**Modulo per la presentazione delle osservazioni per i piani/programmi/progetti sottoposti a procedimenti di valutazione ambientale di competenza statale**

**ID: Codice procedura (ID\_VIP/ID\_MATTM): 12691**

**“Progetto di un impianto eolico denominato “Pitigliano” ubicato nei comuni di Pitigliano (GR) e Sorano (GR) costituito da 20 (venti) aerogeneratori di potenza nominale 7,0 MW per un totale di 140,0 MW con relative opere connesse ed infrastrutture indispensabili”**

# ALLEGATO 1

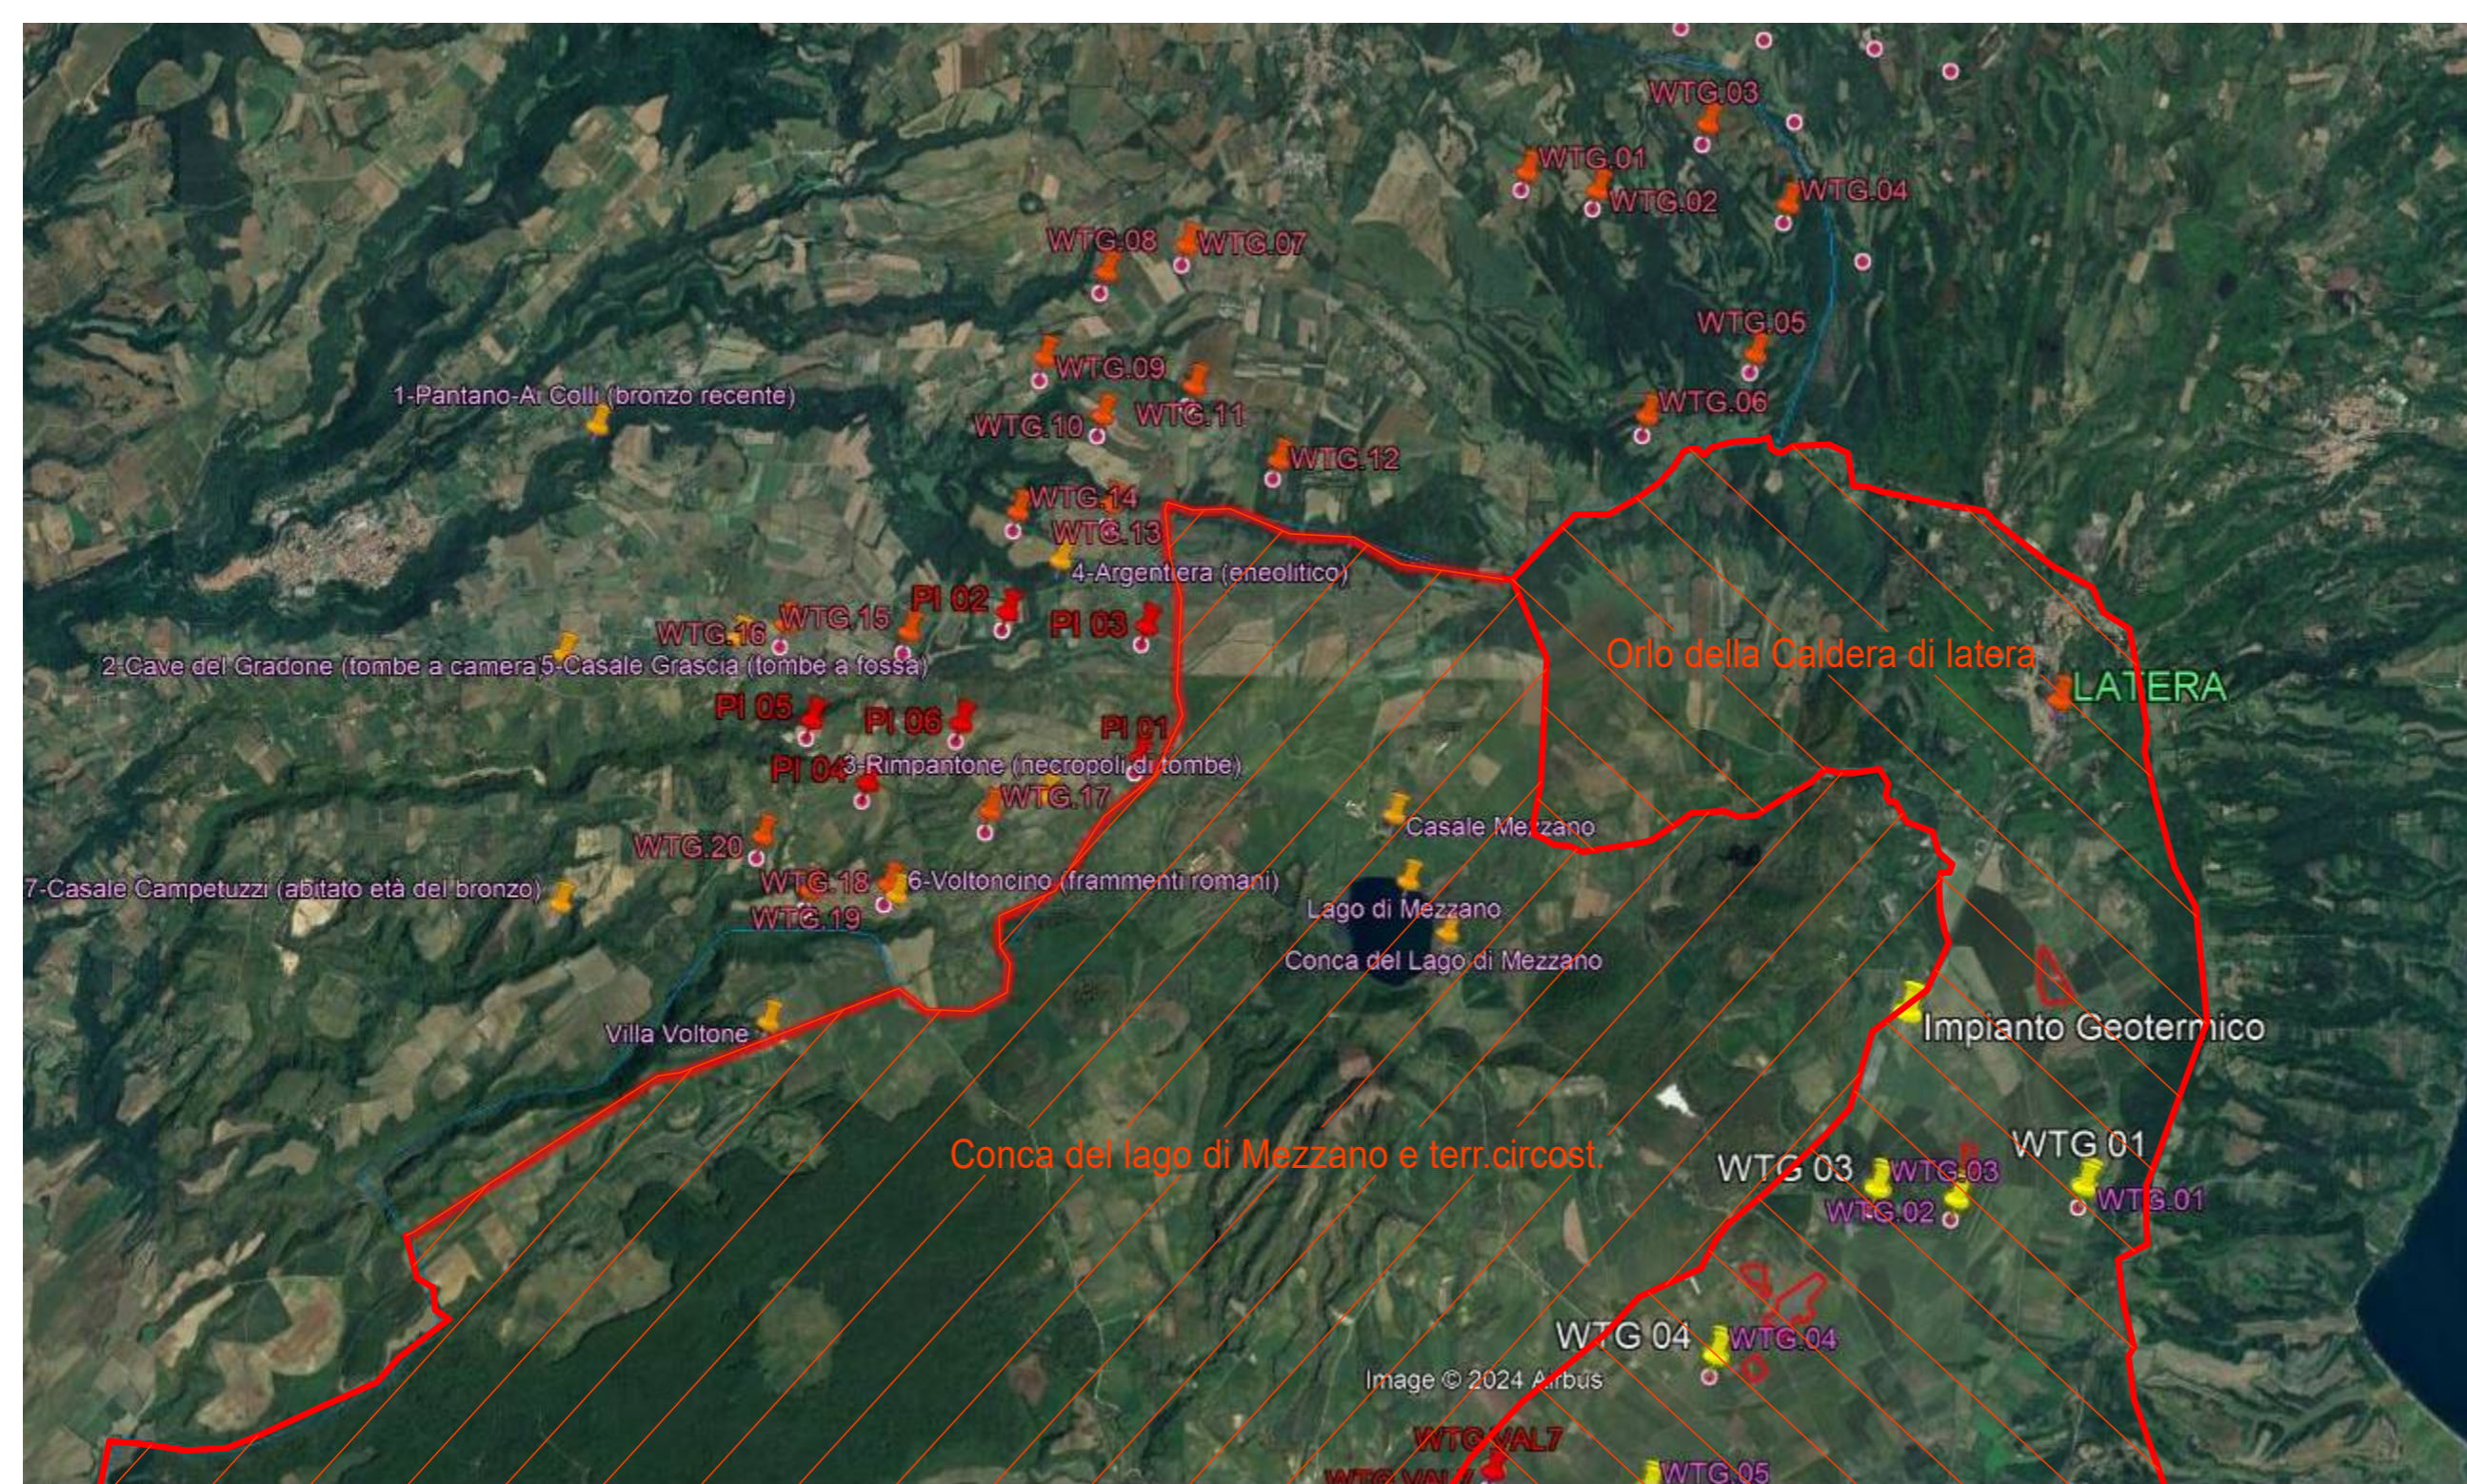
Parco eolico di Pitigliano n.20 Aerogeneratori	Beni paesaggistici D.lgs 42/04 (Distanze in mt. degli areogen.)		Parco eolico di Pitigliano n.20 Aerogeneratori	Beni paesaggistici D.lgs 42/04 (Distanze in mt. degli areogen.)	
	Conca del lago di Mezzano e terr.circost.	Orlo della Caldera di latera (D.seg.reg.15/02/24 n.22)		Conca del lago di Mezzano e terr.circost.	Orlo della Caldera di latera (D.seg.reg.15/02/24 n.22)
WTG.01	2.800,00	2.300,00	WTG.11	800,00	2.700,00
WTG.02	2.700,00	1.900,00	WTG.12	300,00	1.900,00
WTG.03	///	2.200,00	WTG.13	400,00	///
WTG.04	///	1.600,00	WTG.14	1.100,00	///
WTG.05	2.300,00	500,00	WTG.15	1.900,00	///
WTG.06	1.400,00	300,00	WTG.16	2.600,00	///
WTG.07	1.700,00	///	WTG.17	600,00	///
WTG.08	1.600,00	///	WTG.18	600,00	///
WTG.09	1.300,00	///	WTG.19	800,00	///
WTG.10	700,00	///	WTG.20	1.300,00	///

# ALLEGATO 2

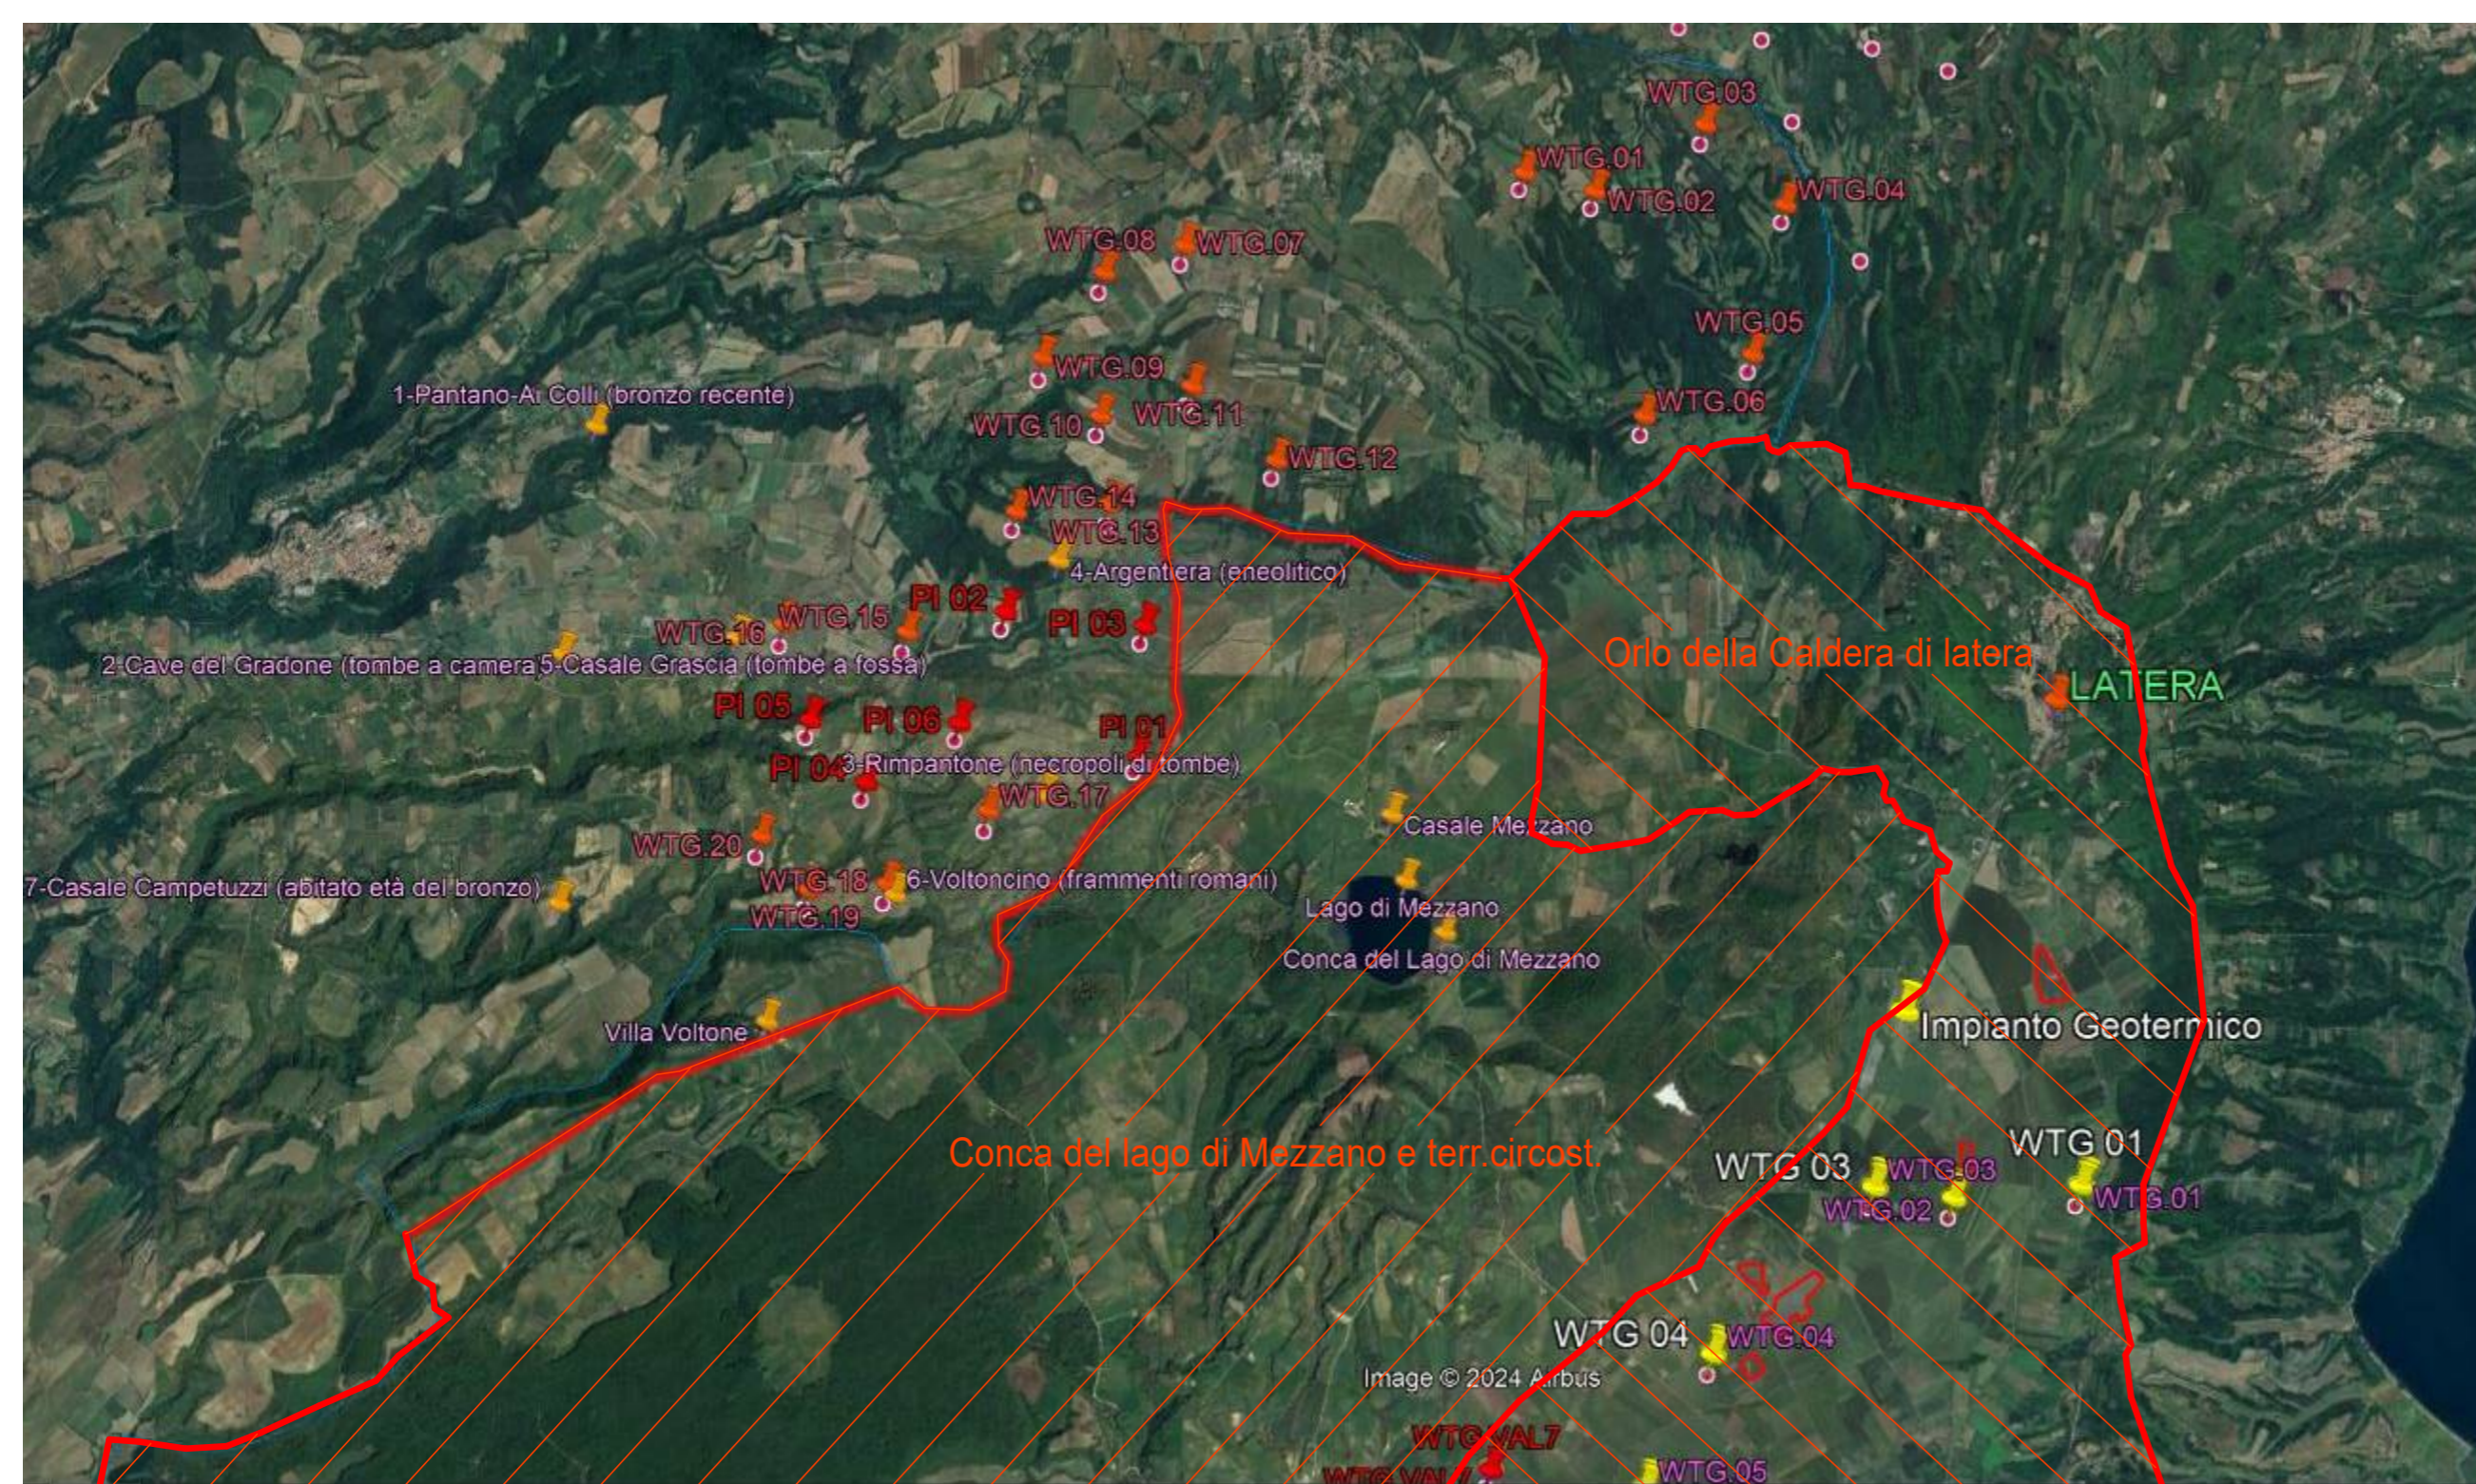
Parco eolico di Pitigliano	Siti archeologici Regione Toscana (Distanze in mt. degli aerogen.)							Parco eolico di Pitigliano	Siti archeologici Regione Toscana (Distanze in mt. degli aerogen.)						
n.20 Aerogeneratori	1 Pantano	2 Cave del Gradone	3 Rimpantone	4 Argentiera	5 Casale Grascia	6 Voltoncino	7 Casale Campetuzzi	n.20 Aerogeneratori	1 Pantano	2 Cave del Gradone	3 Rimpantone	4 Argentiera	5 Casale Grascia	6 Voltoncino	7 Casale Campetuzzi
WTG.01	///	///	///	///	///	///	///	WTG.11	///	///	///	1.500,00	///	///	///
WTG.02	///	///	///	///	///	///	///	WTG.12	///	///	///	1.700,00	///	///	///
WTG.03	///	///	///	///	///	///	///	WTG.13	///	///	///	500,00	2.900,00	///	///
WTG.04	///	///	///	///	///	///	///	WTG.14	///	///	///	400,00	2.200,00	///	///
WTG.05	///	///	///	///	///	///	///	WTG.15	2.700,00	2.500,00	1.600,00	1.200,00	1.300,00	1.900,00	///
WTG.06	///	///	///	///	///	///	///	WTG.16	2.000,00	1.700,00	2.300,00	2.100,00	400,00	2.100,00	2.600,00

WTG.07	///	///	///	///	///	///	///	WTG.17	///	///	500,00	1.900,00	2.300,00	900,00	///
WTG.08	///	///	///	///	///	///	///	WTG.18	///	2.900,00	1.300,00	2.700,00	2.200,00	100,00	2.400,00
WTG.09	///	///	///	///	///	///	///	WTG.19	///	2.500,00	1.900,00	///	1.900,00	600,00	1.900,00
WTG.10	///	///	2.800,00	1.100,00	///	///	///	WTG.20	///	2.000,00	2.200,00	///	1.500,00	1.100,00	1.500,00

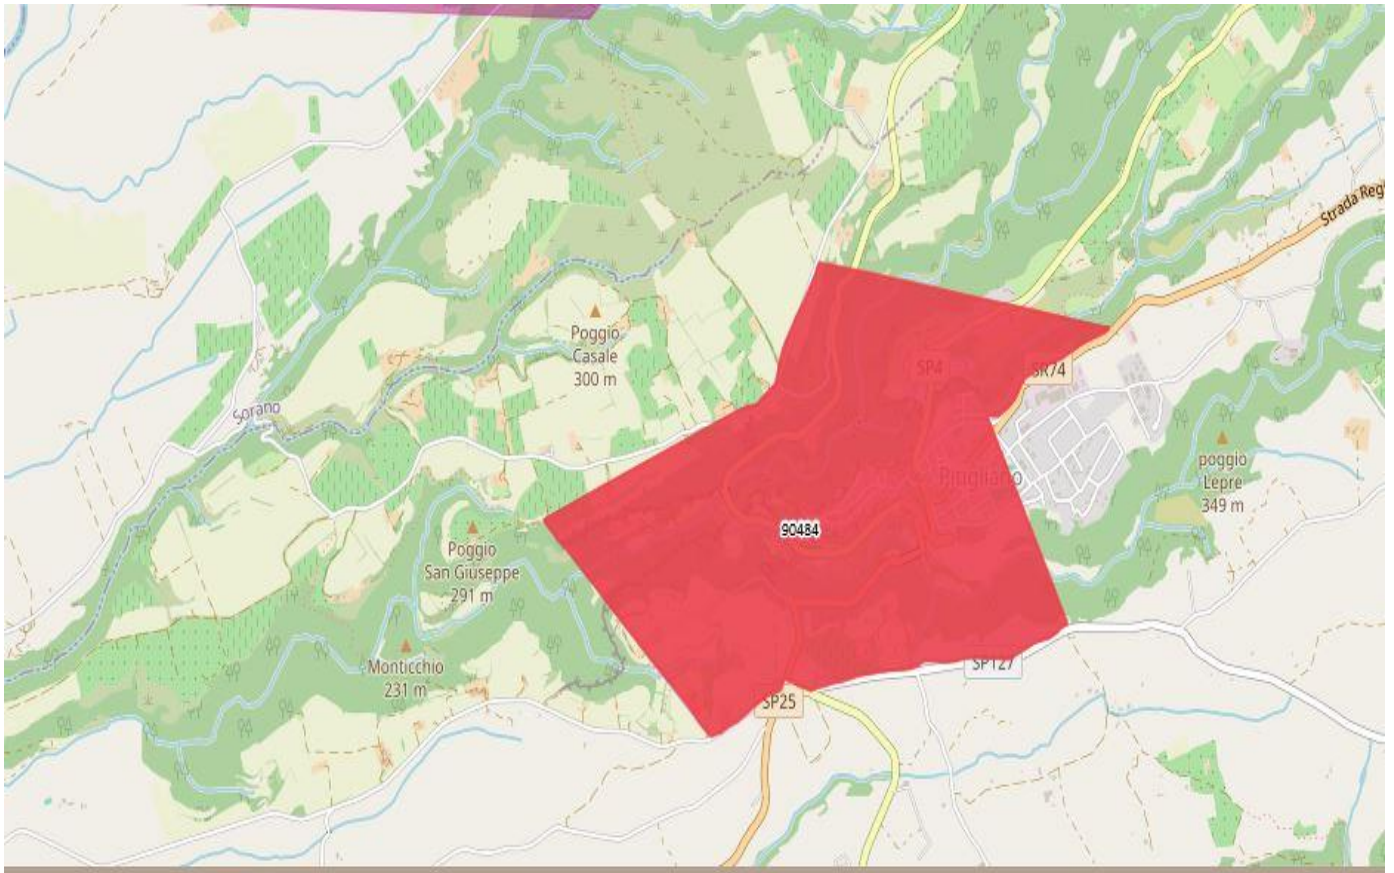
per il Comune di Pitigliano Codice Vincolo **90484** “*Zona del Centro Storico di Pitigliano ed area circostante caratterizzata da memorie storiche e da monumenti insigni*”, l’unico aerogeneratore interno alla fascia di rispetto di 3Km è il n.WTG.16 ml.2.900,00;

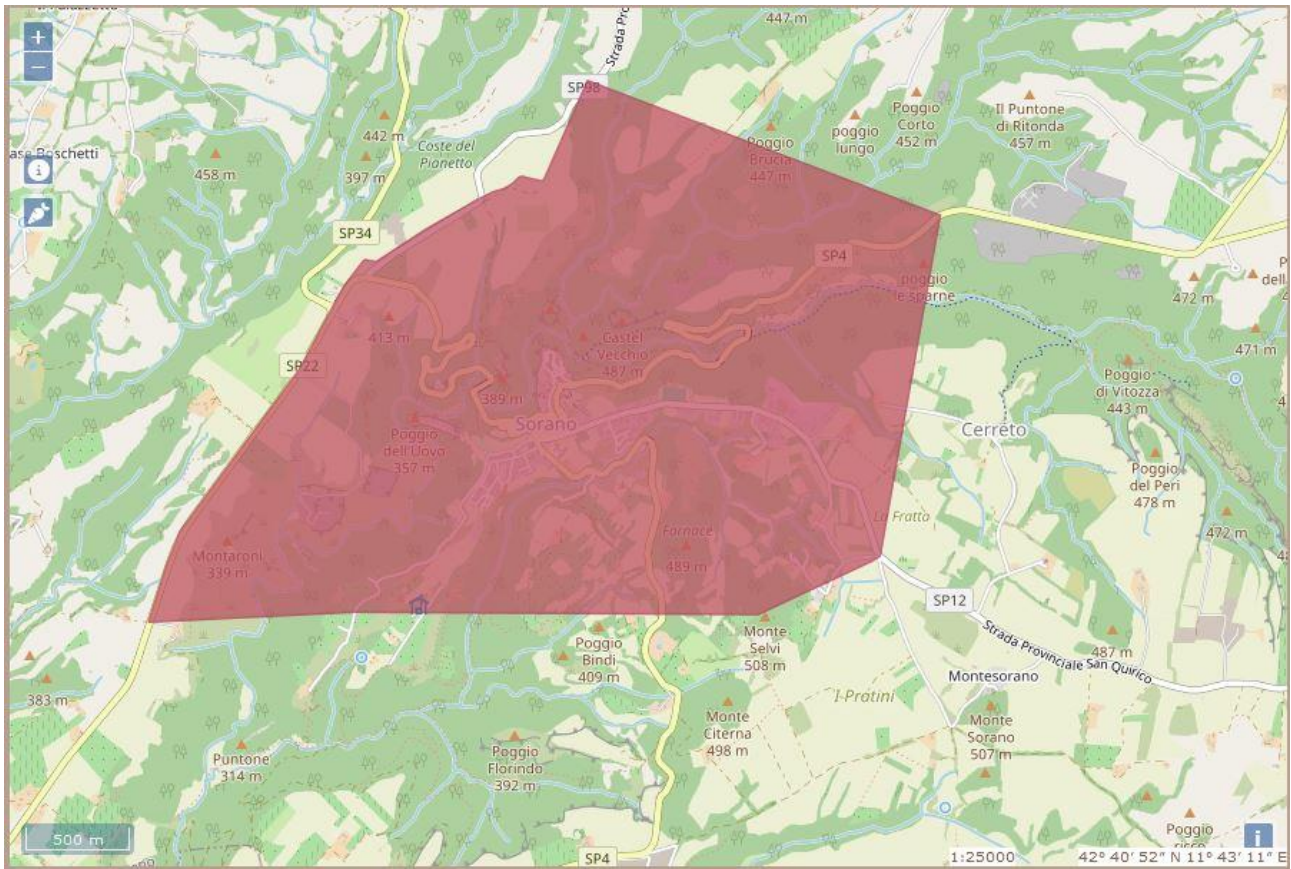
per il Comune di Sorano Codice Vincolo **90500** “Zona dell’abitato di Sorano caratterizzata da singolare omogeneità architettonica e vallate ricche di vegetazione”,

gli unici aerogeneratori interni alla fascia di rispetto di 3Km sono il n.WTG.07 ml.2.500,00 e il n.WTG.08 ml.2.300,00.
